島根原子力発電所2号炉

論点3 防波壁の構造についての設計方針

(コメント回答)

令和2年9月
中国電力株式会社

6.4.2 設計方針の概要（4）グラウンドアンカー（2 / 2）

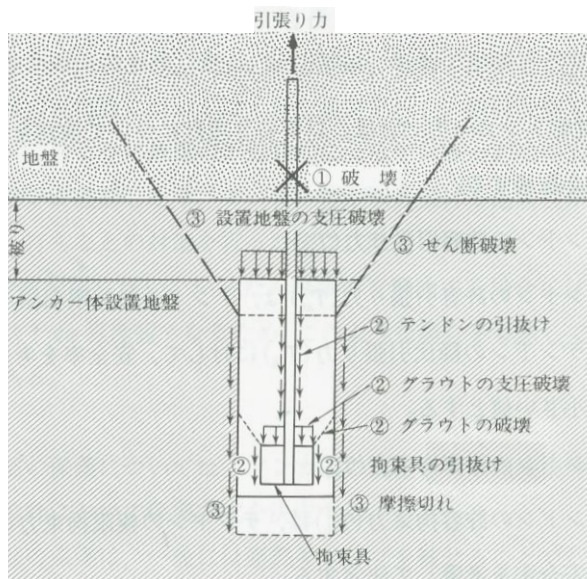
○鋼管杭式逆T擁壁のグラウンドアンカーについて、逆T擁壁及び改良地盤の滑動・転倒を抑止する役割に対し、その評価が成立することの見通しを説明すること。

○防波壁（鋼管杭式逆T擁壁）のグラウンドアンカーについては、逆T擁壁及び改良地盤の滑動・転倒を抑止する役割に期待していることから、成立の見通しを確認するため、地震時及び津波時におけるグラウンドアンカーの設計アンカー力を考慮した逆T擁壁の滑動・転倒照査を実施した。照査の結果、逆T擁壁が滑動・転倒しないことから、グラウンドアンカーは構造成立することを確認した。（EP-066改42（説37）P48,49,57,58）

- グラウンドアンカーの設計アンカー力の保持を確認するため、「グラウンドアンカー設計・施工基準、同解説（平成24年5月）」に準拠した試験施工（品質保証試験）を行い、①テンドンの破壊、②テンドンがアンカー体から引き抜けることによる破壊、③アンカー体が地盤から引き抜けることによる破壊が生じておらず、設計アンカー力以上を確保していることを確認する。
- なお、グラウンドアンカーは永久アンカーで、構造物の供用期間中はその機能を果たす必要があるため、「グラウンドアンカー設計・施工基準、同解説」に準じた定期点検を実施し、必要に応じて再緊張等の適切な対策を講じる。

解析モデル図（改良地盤部の例）

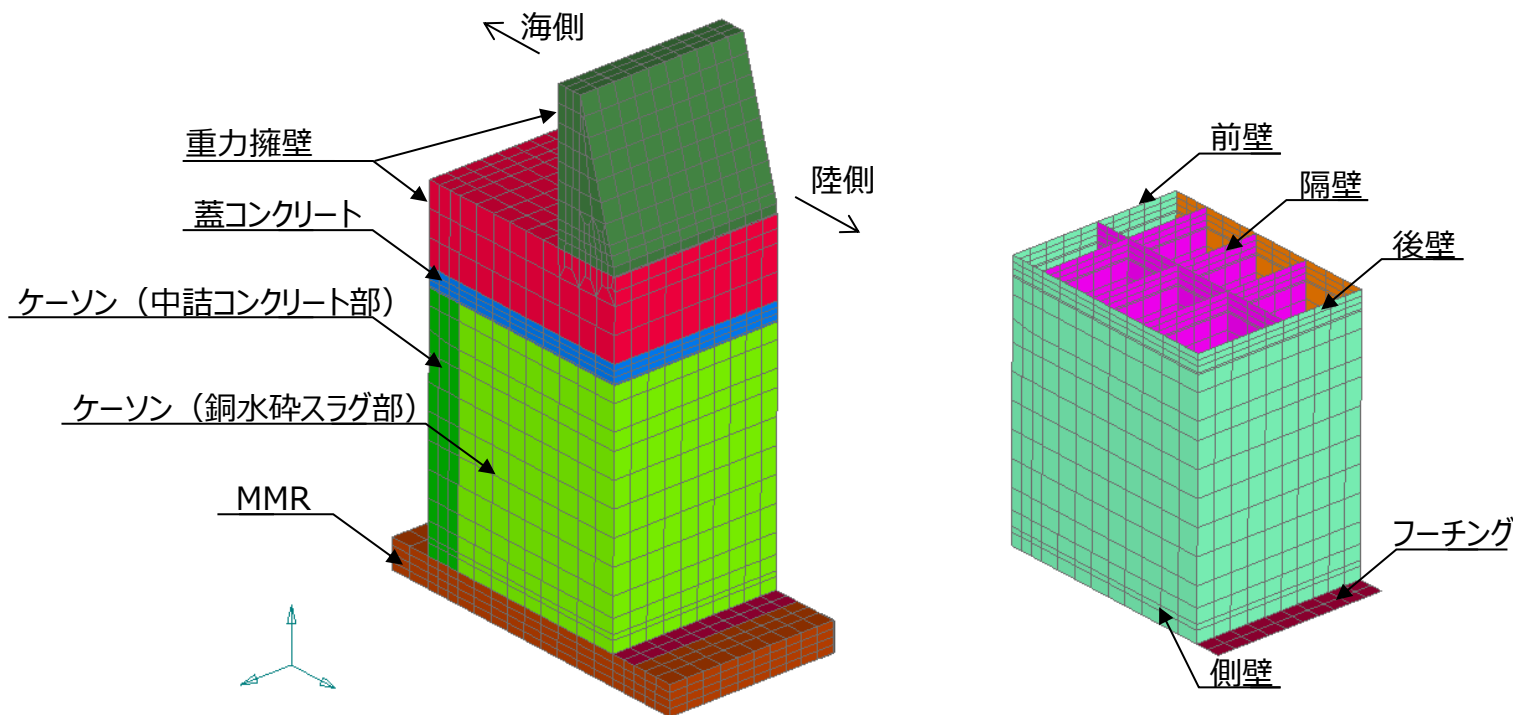
- 波返重力擁壁の既設ケーソンの対策について、中詰材改良による補強方法の成立性を説明すること。また、中詰材の改良範囲及び仕様について、設定方法の考え方を説明すること。
- 波返重力擁壁のケーソンの評価断面について、構造成立性評価では「地盤改良部」を代表として選定しているが、構造が異なる「輪谷部」についてもケーソンの設計が成立する見通しを説明すること。
- 波返重力擁壁の構造成立性検討における解析条件について、荷重の載荷方法（2次元動的 F E M解析結果から地震時荷重を算出し、その荷重を3次元静的 F E M解析に載荷する方法等）及びケーソンと中詰材の相互作用を評価するための解析上の配慮事項を具体的に説明すること。

- ケーソンの中詰材を改良する工法として高圧噴射攪拌工法等が挙げられる。波返重力擁壁直下のケーソン内の中詰材改良にあたっては、ケーソン躯体に影響がないように、斜め方向の改良を実施することで施工可能と判断する。また、中詰材の改良範囲として、地震時荷重等が直接作用するケーソン前壁及び後壁の背面の中詰材を改良することを基本とし、ケーソンの照査結果を踏まえ、必要に応じて改良範囲の追加を検討する。中詰材改良の仕様として、ケーソンの照査結果を踏まえ、中詰材改良の解析用物性値（剛性）を設定し、解析用物性値（剛性）の妥当性を試験等により確認する。（P67,68）
- 波返重力擁壁のケーソンの評価断面として、ケーソンの構造が異なる輪谷部断面を追加検討した結果、ケーソンの中詰材の一部を改良することで、構造成立することを確認した。（P65, EP-066改42（説37） P89,90）
- 波返重力擁壁の構造成立性検討における3次元静的 F E M解析について、2次元動的 F E M解析（有効応力）によるケーソン頂底板間の相対変位が最大となる時刻の地震時荷重（地震時土圧、動水圧）及び加速度を抽出し、2次元モデルに対応する3次元モデルの要素・節点に地震時荷重・加速度を載荷している。また、ケーソン各部材と中詰材との境界条件は節点共有としている。（EP-066改42（説37） P69,72）

- ケーソンについては、シェル要素でモデル化し、重力擁壁、蓋コンクリート、中詰材（中詰コンクリート、銅水砕スラグ及び砂）及びMMRについては、ソリッド要素でモデル化する。なお、中詰材の一部を改良したものととして構造成立性を検討する。
- ケーソンの奥行方向を半分にした3次元モデルとする。なお、詳細設計段階においては、ケーソン1函分をモデル化して解析を実施する。
